**Verslag huishoudelijke elektrische installatie op laagspanning en zeer lage spanning****Algemeen:**

Referentie: 006-20260924-03	Datum controle: 24/09/2026
Keurder: 006

Eigenaar: Ronald Scheffer	EAN-code: 541448820057347200
Adres installatie: Patriottenstraat 17, 2300 - Turnhout	Nummer teller(s): 1sag1105496810
Distributienetbeheerder installatie: Fluvius	
Datum uitvoering installatie:	☐ Vóór 01/10/1981 ☒ Tussen 01/10/1981 en 01/06/2020 ☐ Vanaf 01/06/2020
Type:	☒ Wooneenheid ☐ Niet-huishoudelijk ☐ PV ☐ Batterij ☐ Laadpaal

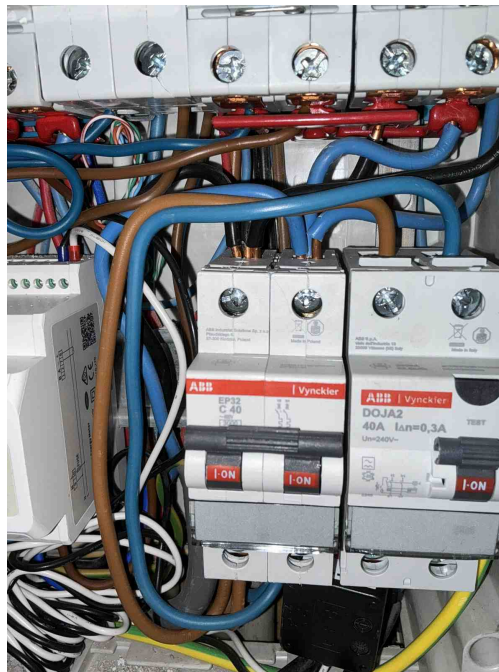
T21 - Het elektrisch materieel is niet geplaatst volgens de voorschriften van de fabrikant/ regels van goed vakmanschap . (Boek 1: 1.4.1.3)

Opmerking: O.a. schroeven bord1, aansluiting rem automaat

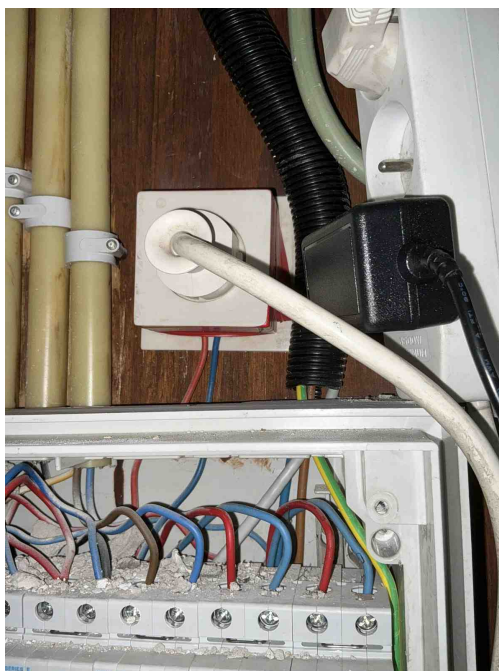
T21 - Het elektrisch materieel is niet geplaatst volgens de voorschriften van de fabrikant/ regels van goed vakmanschap . (Boek 1: 1.4.1.3)

Opmerking: O.a. schroeven bord1, aansluiting rem automaat

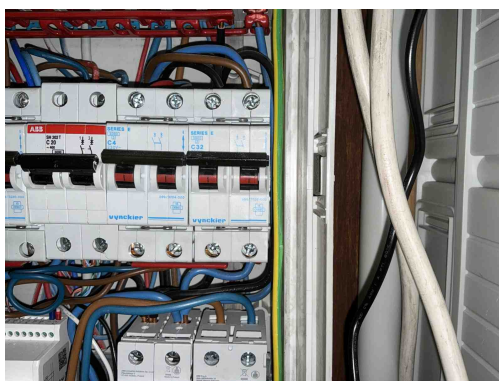
C21 - Het gebruik van geleiders van het type VOB, zonder bijkomende afscherming is niet toegestaan (Boek 1: 5.2.9.6).
Opmerking: O.a. boven bord1

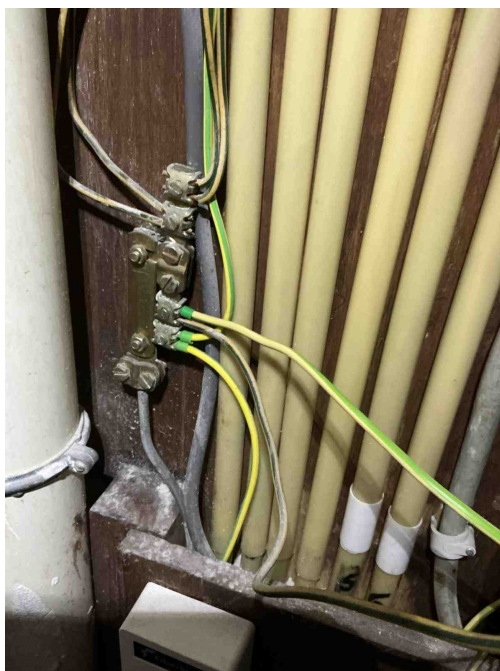
C04 - De waarde van de beveiliging tegen overbelasting is niet in overeenstemming met de leiding of verbruiker stroomafwaarts (Boek 1: 4.4.1.1).
Opmerking: O.a. kring 32A met 4mm²
